東海第二発電所

耐震設計の基本方針について

〔 第520回審査会合(平成29年10月17日)時の
指摘事項に対する回答 〕

平成29年10月26日

図2 ギヤ式ポンプ構造図【東海第二】

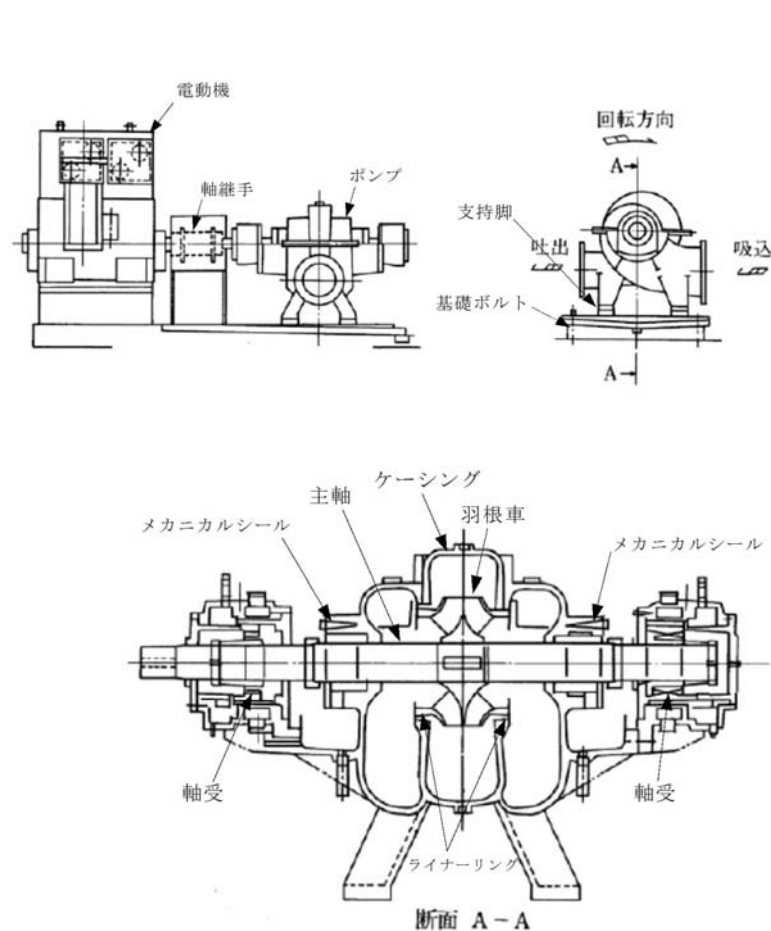
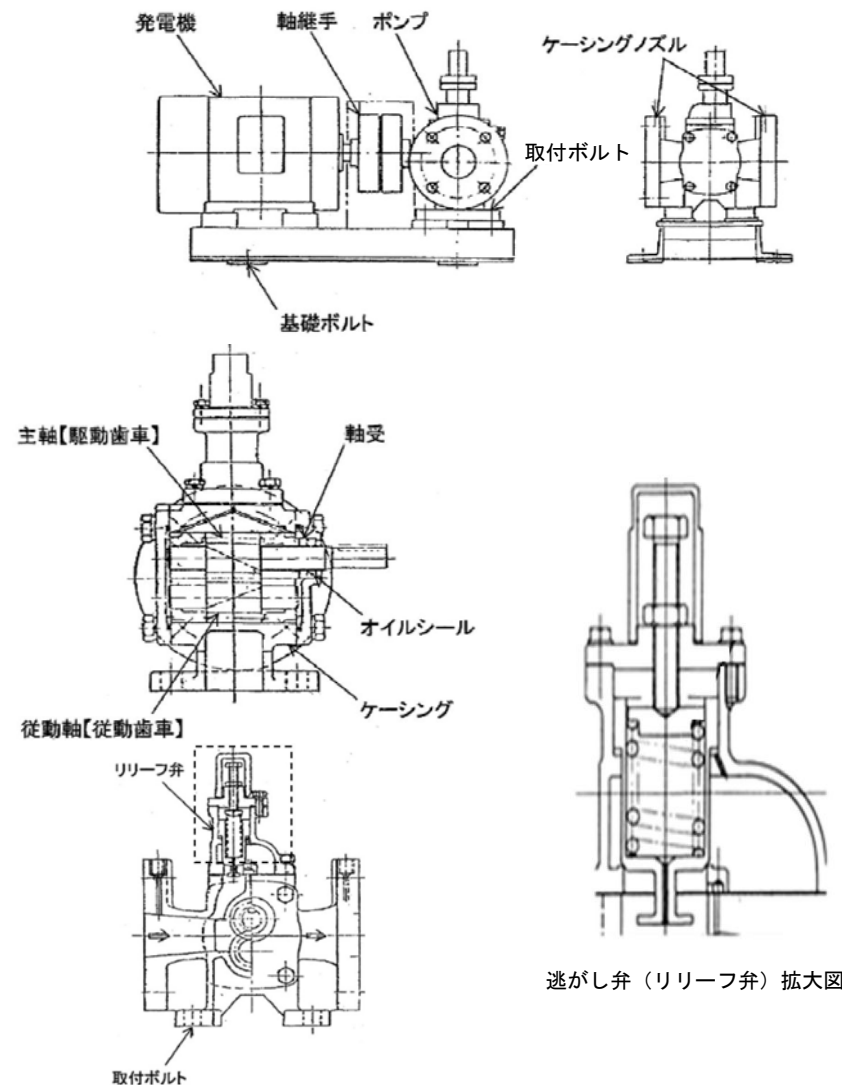
Vベルト式ファン、ギヤ式ポンプ等のJEAGに定める構造と異なる設備の動的機能維持評価について、耐特委[※]の検討をもとに参考とする直結式ファン、遠心式ポンプをベースとした評価が可能であることを説明すること。

ギヤ式及びスクリー式ポンプについては、耐特委における検討をもとに、基本構造が類似している遠心式横形ポンプを参考とした地震時異常要因分析を行い、当該機器の動的機能維持を評価する際の評価項目を抽出した。

- ◇ ギヤ式ポンプは、遠心式横形ポンプと内部流体を吐出する構造が異なるため、当該部位に着目し、地震時異常要因分析を実施する。遠心式横形ポンプ構造図を図1に、ギヤ式ポンプ構造図を図2に示す。
